INFORME N° 00021-2025-SENACE-PE/DEAR-UFM

- ASUNTO** : Evaluación del “*Segundo Informe Técnico Sustentatorio de la Modificación del Estudio de Impacto Ambiental Detallado para el Proyecto de Expansión de la Unidad Minera Toromocho a 170 000TPD*”, presentado por Minera Chinalco Perú S.A.

- REFERENCIA** : Expediente M-ITS-00221-2024 (16.10.2024)
- FECHA** : San Isidro, 16 de enero de 2025

B. Sistema de manejo de aguas de subdrenaje

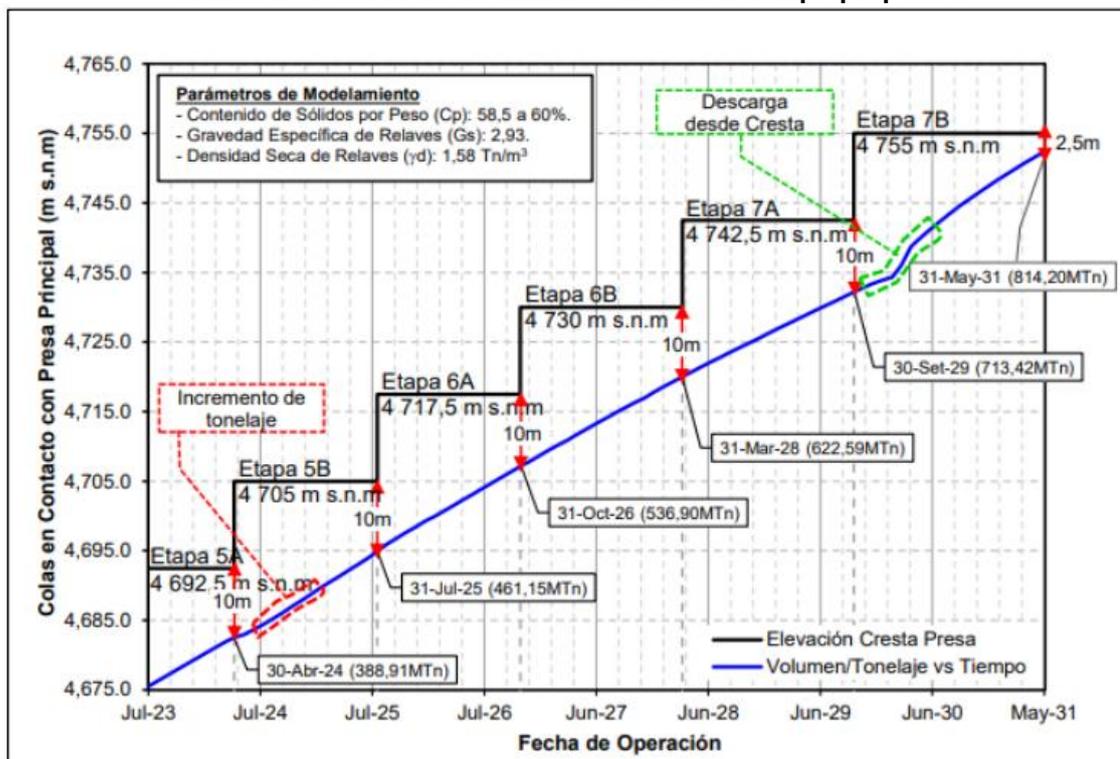
El sistema de subdrenaje de conexión propuesto para la Etapa 6, deberá de conectar el enrocado Sector 2 con el enrocado Sector 1, con la finalidad de asegurar la derivación y descarga de los flujos de subdrenaje del Sector 2 hacia el Subdrenaje de descarga en dirección a la poza de subdrenaje para su posterior descarga mediante un sistema de bombeo al *Reclaim Pond*. El diseño del sistema de subdrenaje se presenta en los Planos MPD008-P031GSA-W0021-252-DWY-120, MPD008-P031GSA-W0021-252-DW-Y-121, MPD008-P031GSA-W0021-252-DW-Y-122 y MPD008-P031GSA-W0021-252-DW-Y-123 del Anexo 9.7-1 del Segundo ITS Toromocho.
